## COMUNE DI SAN GIULIANO TERME

RELAZIONE DEL RESPONSABILE DEL PROCEDIMENTO ARTICOLO 18 DELLA LEGGE REGIONALE TOSCANA 10 NOVEMBRE 2014 N °65.

OGGETTO: AGGIORNAMENTO DEL QUADRO CONOSCITIVO E RETTIFICA ERRORI MATERIALI DEGLI ELABORATI COSTITUENTI IL PIANO OPERATIVO COMUNALE VIGENTE, AI SENSI DELL'ART. 21 DELLA L.R.T. 65/2014 E S.M.I.

SCHEDA ISTRUTTORIA N. **1**

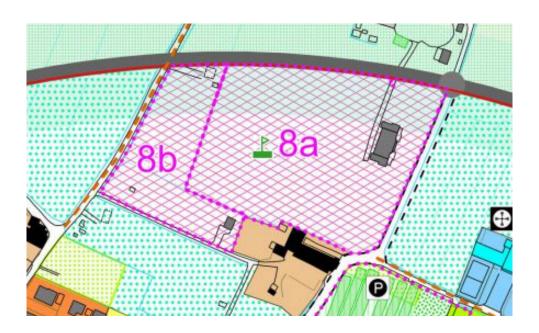
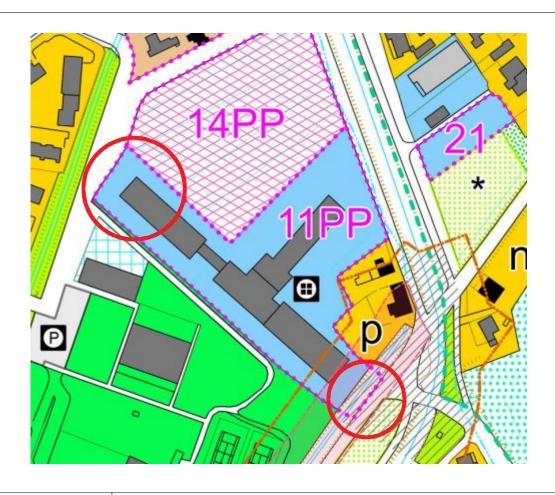
EM	X	ERRORI MATERIALI	
A		ADEGUAMENTO DEL QUADRO CONOSCITIVO	
OG	GETTO	RETTIFICA	
UTOE 3	35 - COMP	In riferimento: - al PUC relativo al comp 8b UTOE 35 approvato con del GC n.266/2018; - alle osservazioni presentata al POC, oss. n. 114 e n. 65 e relative controdeduzioni; - il parere dell'Avvocatura prot. 31585 del 16/09/2020 sintesi: rettifica del parametro di SUL di cui al punto 5) della SN di comparto da 1330 mq a 1481 mq	
	ESTRATTO POC vigente

I AUTHORIO CURIZIO CSISTERIO			
5. Interventi ammessi	Il progetto ha per obiettivo la riqualificazione urbanistica		
	dell'area attraverso la riorganizzazione del tessuto edilizio		
	prospiciente la chiesa e la dotazione di spazi di uso pubblico. E'		
	ammessa la realizzazione di nuovi organismi edilizi per una SuL		
	di <del>1330 1481</del> mq e nel rispetto dei seguenti parametri:		
	- Rc = 40% della superficie fondiaria		
	- Altezza massima = 7.5 m

- All 1 NTA - Scheda Norma comparto 8 UTOE 35 Colignola/Mezzana

SCHEDA ISTRUTTORIA N. **2**

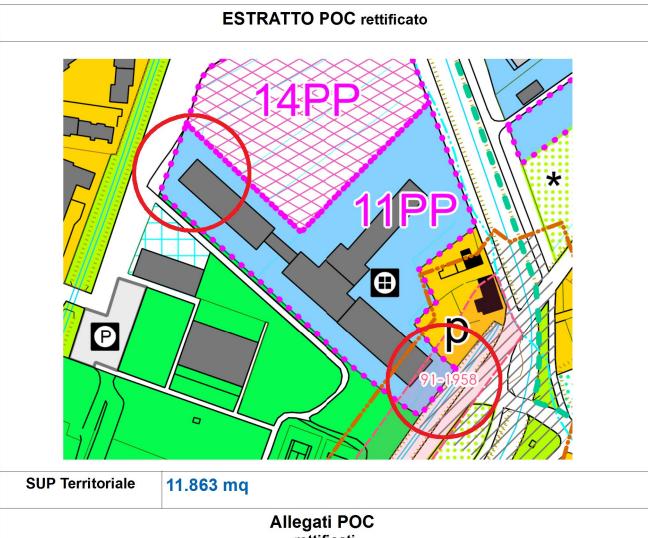
5.1.1. = 1. 5.0.1.2.1.1.5 5.1.11				
EM	X	ERRORI MATERIALI		
Α		ADEGUAMENTO DEL QUADRO CONOSCITIVO		
0	GGETTO	RETTIFICA		
OGGETTO  UTOE 1 - COMP 11 PP "Granduca"		Rettifica delimitazione comparto  A seguito di presentazione di PU relativo al comp 11 1, da parte della prop. "Immobiliare Ponte srl" con p 27108 del 03.02.2020 si riscontra che: - sono ricomprese all'interno del comparto particelle proprietà del proponente, quali: Fg 42 part. 458, 665 del Comune di SGT; - è ricompreso all'interno del comparto, esternament destinazione di zona omogenea F4, un'area dem quale sedime di strada e fosso sintesi: riperimetrazione comparto per esclusione delle par catastali di cui sopra e dell'area demaniale	non in di prop te alla naniale

- All 1 NTA Scheda Norma comp 11 UTOE 1 SGT
- Tav. 3/5 1:5000
- Tav. 1/17 1:2000

SCHEDA ISTRUTTORIA N. **3**

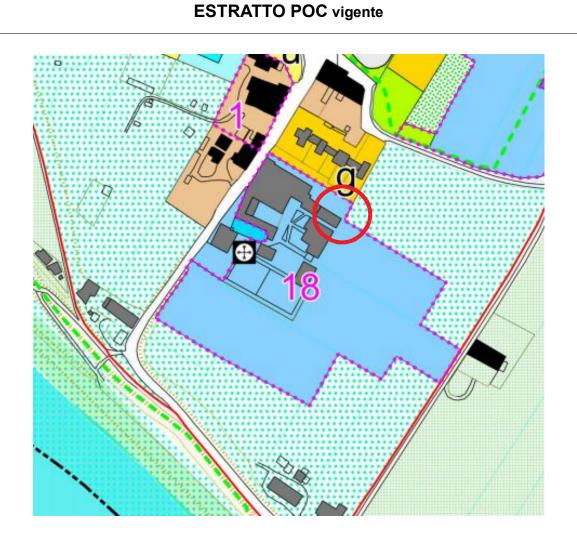
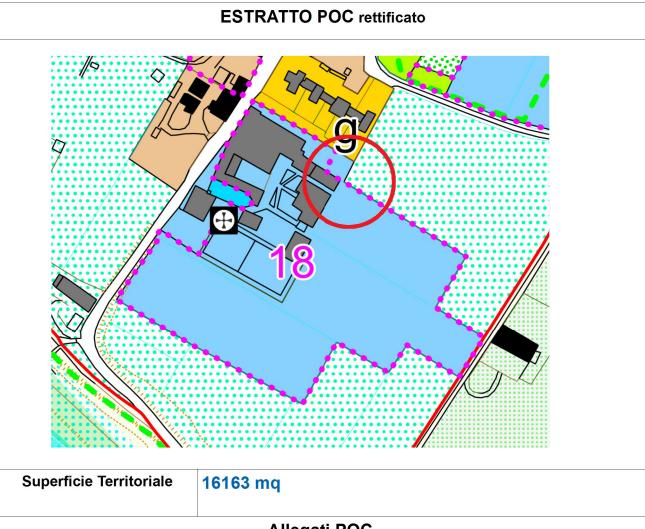
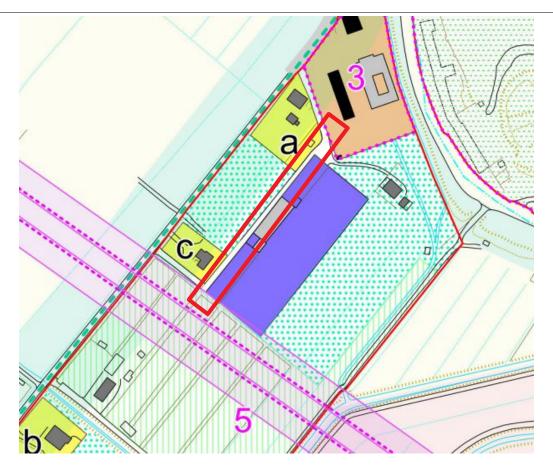
EM	X	ERRORI MATERIALI	
A		ADEGUAMENTO DEL QUADRO CONOSCITIVO	
OG	GETTO	AGGIORNAMENTO/RETTIFICA	
UTOE 35 - COMP 18 "Opera Cardinale Maffi"		Troogate at coconvazione and cocont. To the ciate incontent

- Scheda Norma comparto 18 UTOE 35
- Tav. 4/5 1:5000
- Tav. 17/17 1:2000

SCHEDA ISTRUTTORIA N. **4**

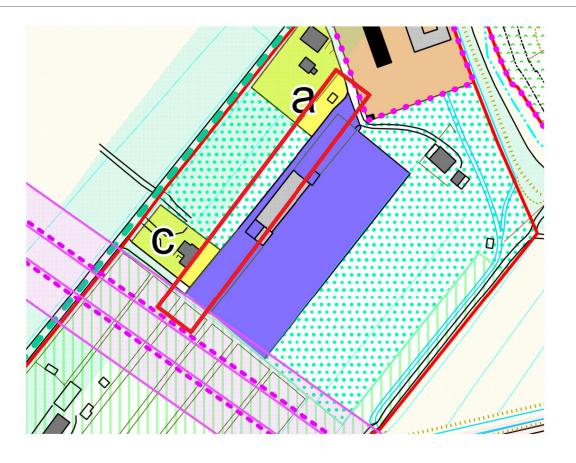
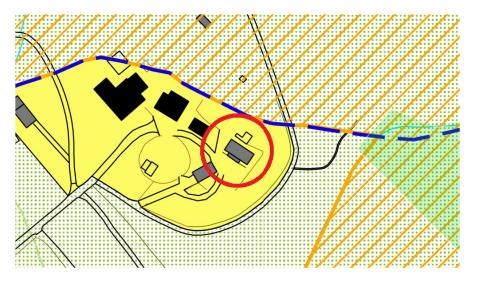
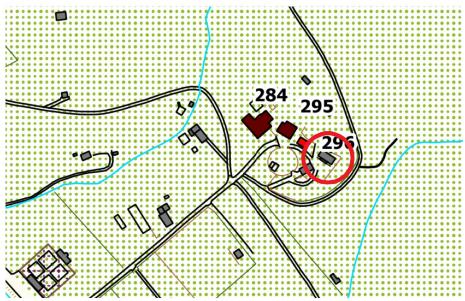
EM x	ERRORI MATERIALI	
A	ADEGUAMENTO DEL QUADRO CONOSCITIVO	
OGGETTO	RETTIFICA	
ZONA D1 (art. 21 N LOC. PALAZZETT

- Tav. 3/5 1:5000

- Tav. 12/17 1:2000

SCHEDA ISTRUTTORIA N. **1**

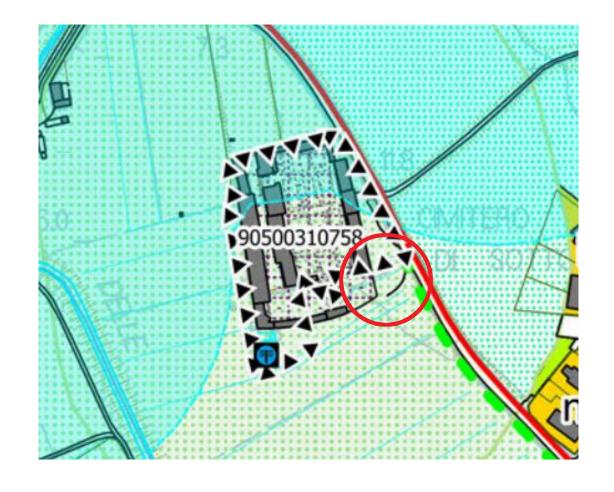
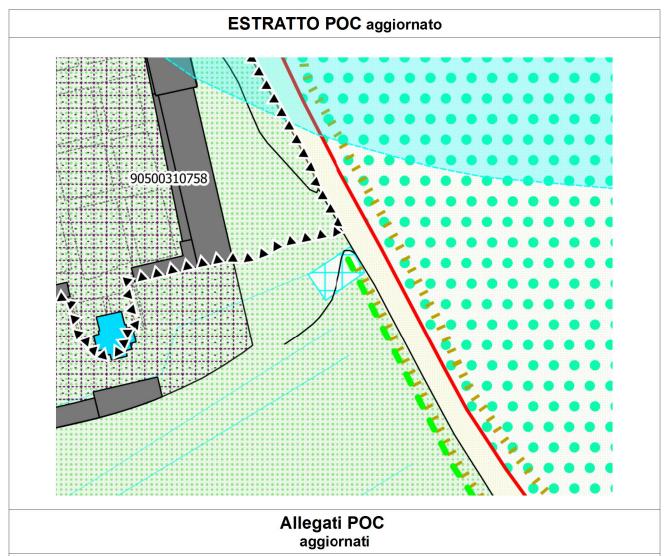
I	I		
EM		ERRORI MATERIALI		
A	X	ADEGUAMENTO DEL QUADRO CONOSCITIVO		
	ı	Richiesta estern	a prot. 24925 del 14/07/2020	
PR	OP/RICH	IEDENTE:	AGGIORNAMENTO	
F	ENZI GIAI	NCARLO	ART. 5 comma 2 delle NTA	
IMMC	DBILE IN	OGGETTO:	Eliminazione della campitura scura che identifica i fabbricati facenti parte dell'Edificato Storico (fino al	
ubicazione Loc . Asc		so Frediani n. 16	1924-28) In riferimento alla documentazione allegata alla	
Identificazi fg 79, par		tale: 1, part 100 sub 2	richiesta pervenuta. sintesi:	
Zona omog Zona o		31 (art. 19 NTA)	Verificato dall'ufficio all'interno del PS vigente: - le analisi del sistema insediativo, e dei suoi	
Regesto edifici: NO			sub-sistemi; - la lettura del patrimonio storico, ovvero Catasto Leopoldino e Catasto di Impianto, si procede (esclusivamente) alla correzione della campitura scura in grigia dell'edificio in oggetto	
		ESTR	ATTO POC vigente	
		\$ 9 2 2 2 2 2 2 2 2 2 2 2 2 2 2 2 2 2 2	296

- Tav. 4/5 1:5000 Tav. 13/17 1:2000
